4.2 開發行為變更內容

本次觀塘工業專用港「外推方案」，其變更內容分為碼頭、外廓防波堤、外海填區、水域設施、棧橋、運轉天數及台電溫排水渠道七部分，說明如下：

圖 4.2-1 迴避替代修正方案工業專用港配置圖

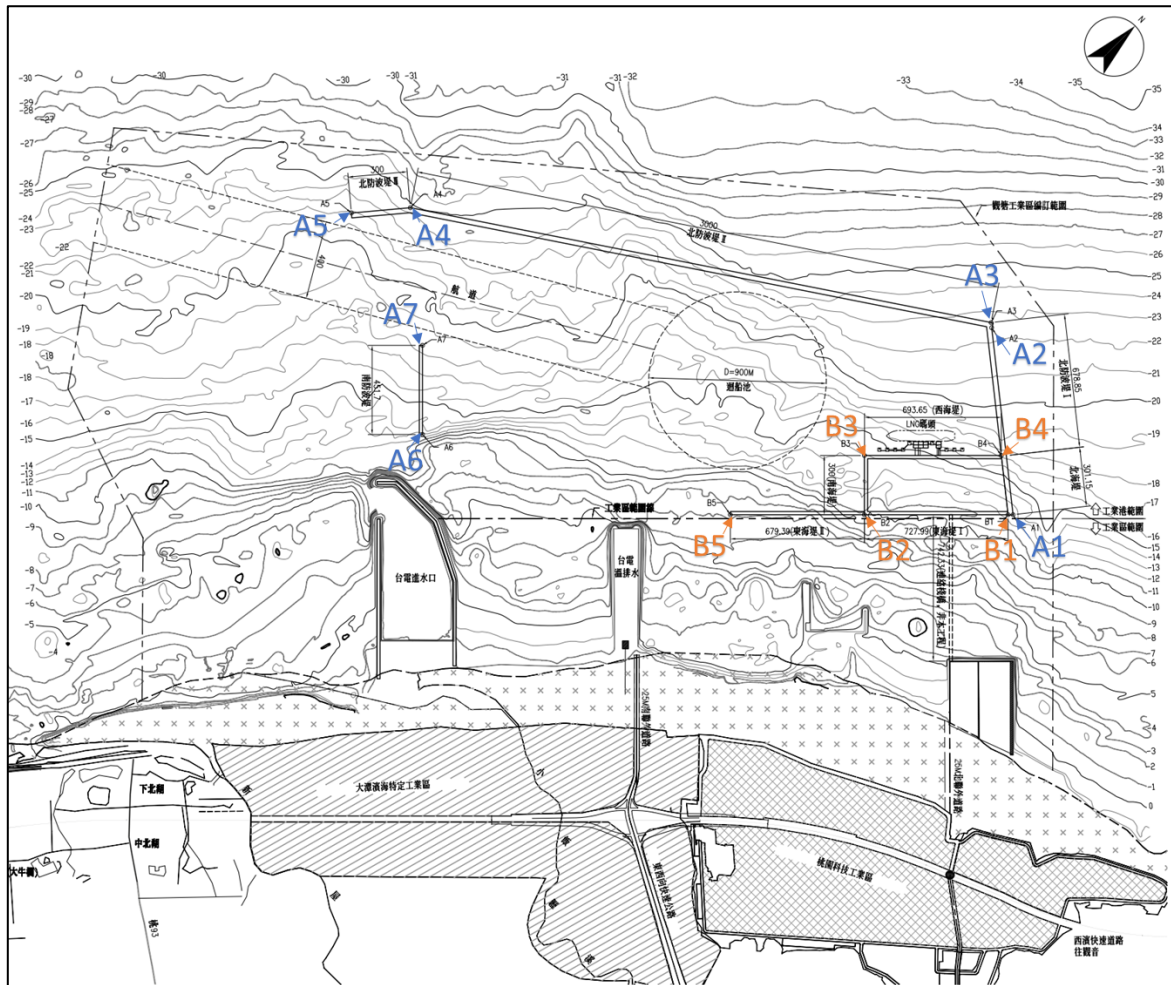
「迴避替代修正方案」之工業專用港變更內容共分為碼頭、外廓防波堤、外海填區、棧橋、水域設施、運轉天數及台電溫排水渠道七部分(表 4.2-1 及圖 4.2-1)，說明如下：

「迴避替代修正方案」觀塘工業港以鏤空開放方式配置，北防波堤長度 4,280 公尺，南防波堤內堤段(與台電大潭電廠進水口共構端)長度 450 公尺，總水域面積 913 公頃。

「迴避替代修正方案」規劃開發兩席碼頭，並為收容航道、迴船池浚挖土方規劃於碼頭海堤後線後方圍堤造地面積約 21 公頃，未來倘若有興建儲槽及氣化設施之開發必要，將依規定另案重新辦理環境影響評估，而外海填區與接收站儲槽區以棧橋方式連接，維持海水之自然交換。

連接既有填區與外海填區之棧橋 742 公尺。

航道長度 2,000 公尺、航道寬度 400 公尺、港外航道水深-19.0 公尺、港內航道水深-18.0 公尺、迴船池 900 公尺及船席水深-15.5~-16.5 公尺。

工業港水域面積 767 公頃，北防波堤長度變更為 4,347 公尺，南防波堤變更為 703 公尺。

取消外海填區面積約 21 公頃。

除航道長度變更為 1,725 公尺，船席水深變更為 -16.5 公尺，其餘航道寬度、港內外航道水深、迴船池大小則維持不變。

原先連接既有填區與外海填區之 742 公尺棧橋向外海延伸約 455 公尺。
